道路区域の変更

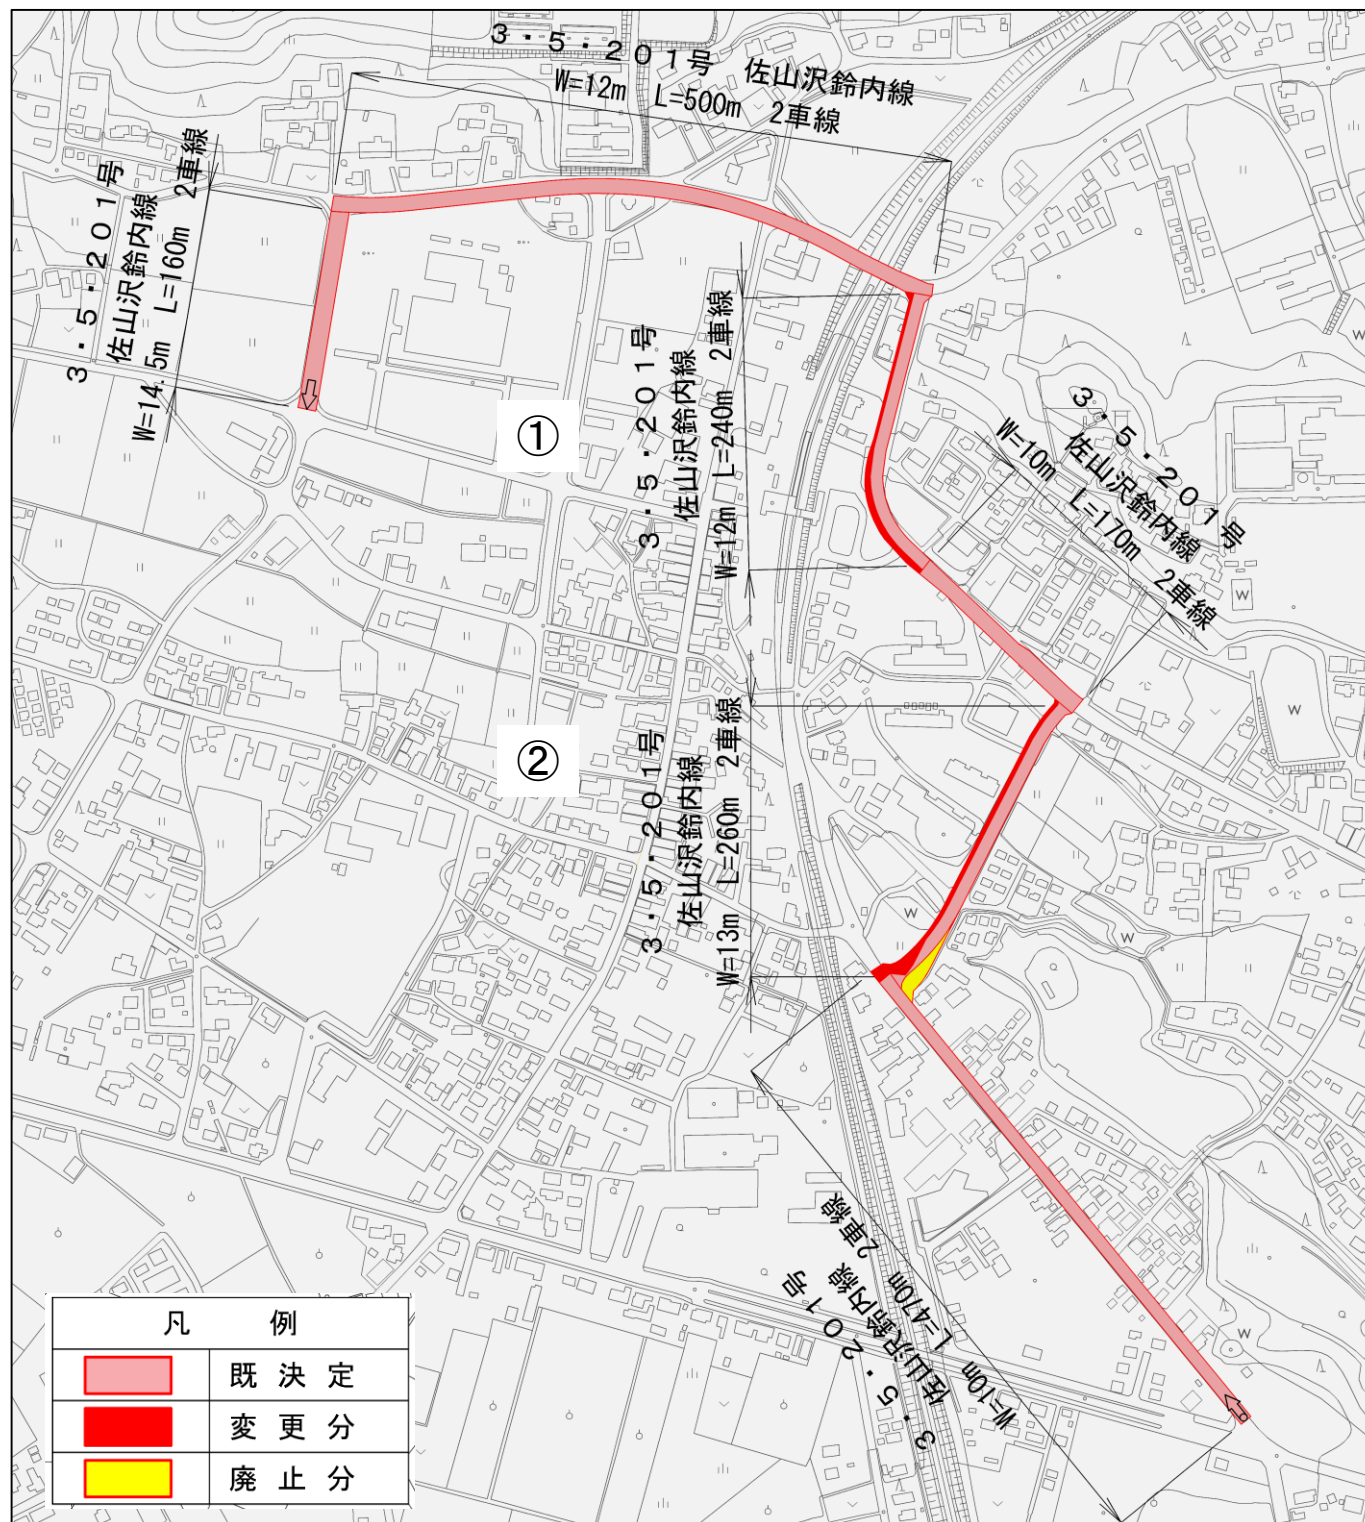
変更前：
1,780m

変更後：
1,800m

① 駅東区間の幅員変更

- ・幅員を10mから12mに拡幅し、歩行者の安全を確保するため両側歩道として整備します。

② 旧図書館前の幅員変更と交差点部の線形の見直し

- ・幅員を10mから13mに拡幅し、両側歩道として整備し、片側には植栽をします。
- ・交差点の車両通行の安全性を向上させるため、中心線を北側へ13m変更し、見通しができるよう交差点を改良します。
